SI2019-012

Vedrørende 8DB 355 012-941 (T1658) → 8DB 355 025-401 (T2640) / 8DB 355 025-411 (T2641)

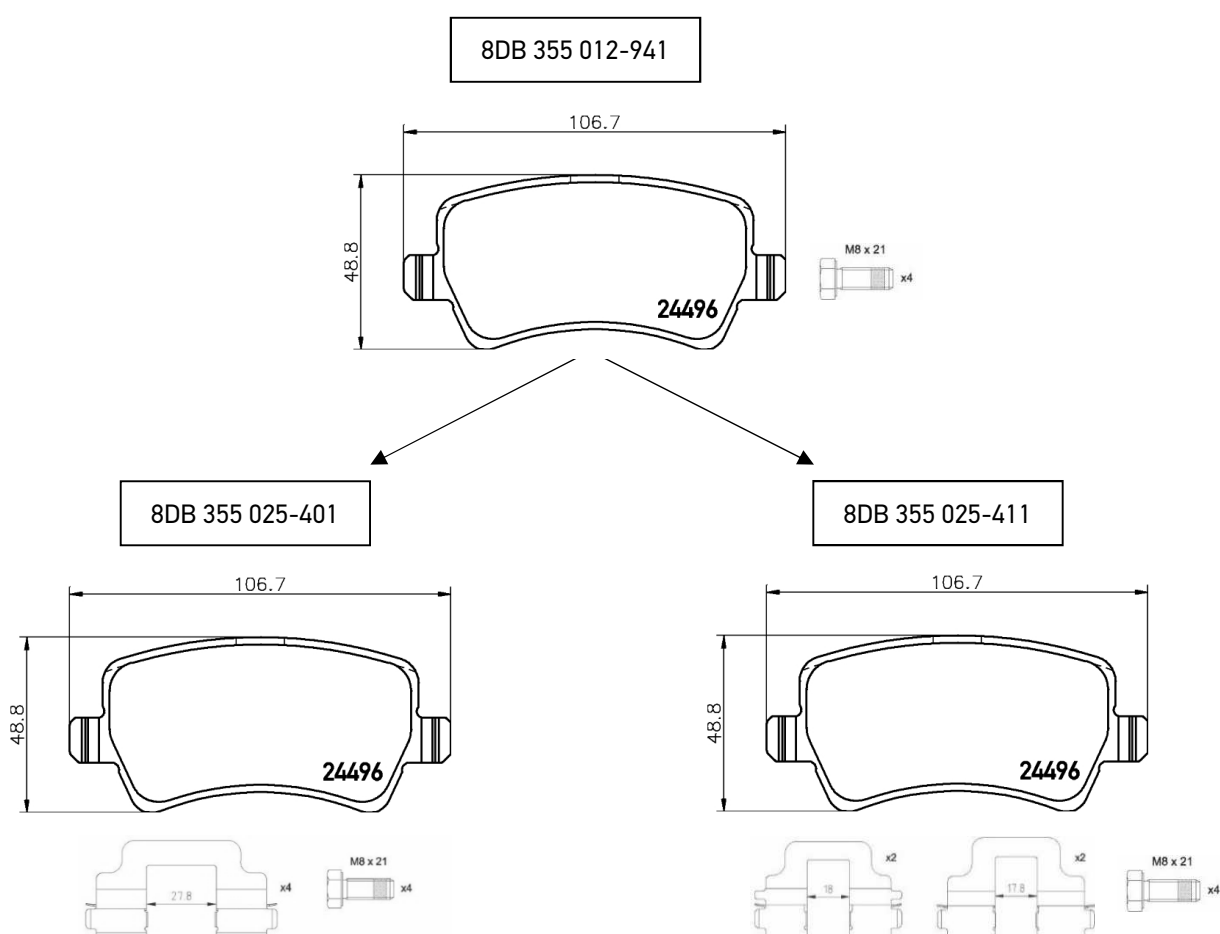
For at optimere produktspecifikationen for bremseklodssæt 8DB 355 012-941 og for at betone OE-egenskaberne er det besluttet at tilføje monteringsæt til sættet.

Afhængigt af bilens specifikation kræves der et af to monteringsæt. For at opfylde kravene bliver 8DB 355 012-941 opdelt i to forskellige reservedelsnumre, så kunderne let kan vælge det rette reservedelsnummer til det aktuelle behov.

8DB 355 012-941 erstattes af 8DB 355 025-401 (inkl. glideshims med 27,8 mm åbning) og 8DB 355 025-411 (inkl. glideshims med ca. 18 mm åbning). Se forskellene på illustrationerne herunder.
